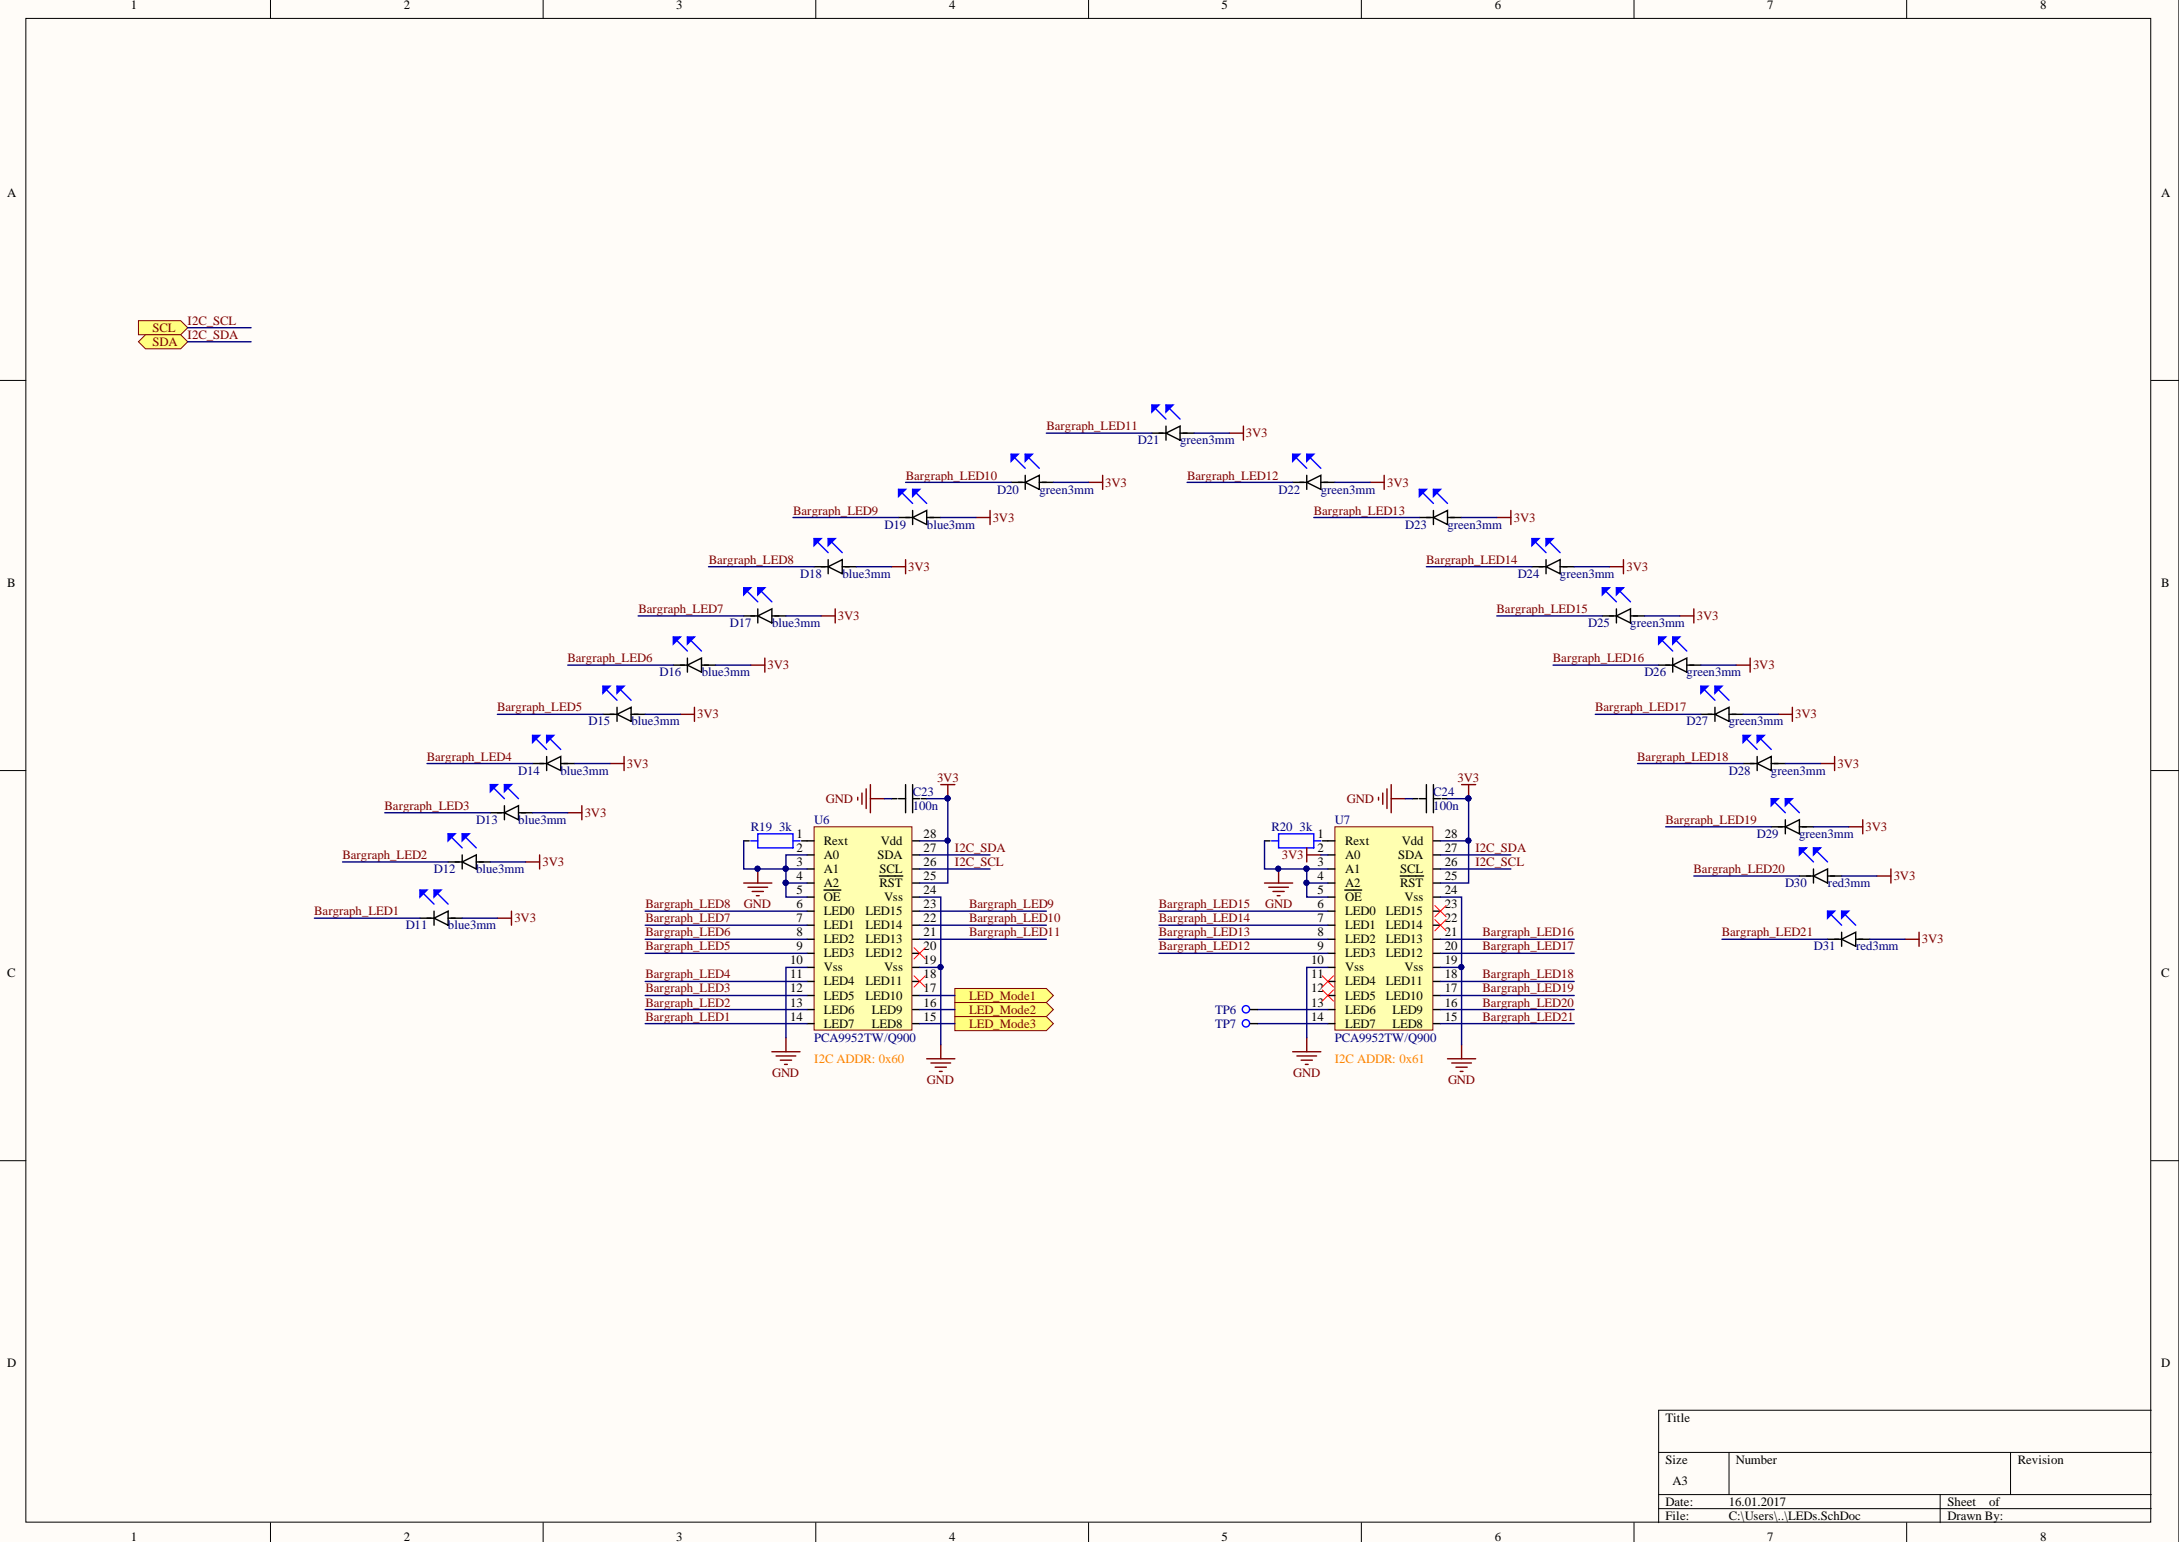
- Compteur tours: Il y aura 3 cames au lieu d'une seule
- Antirebonds sur entrées, notamment sur selecteur de vitesse
- LED temperature--> Hystérèse
- Tempos programmables; a) durée coupe-circuit , b) délai coupe-circuit
- mode test 1--> afficher état des entrées sur les LEDS
- mode test 2--> contrôler les sorties avec interrupteurs
- Changer diodes sur inputs pour des plus robustes?
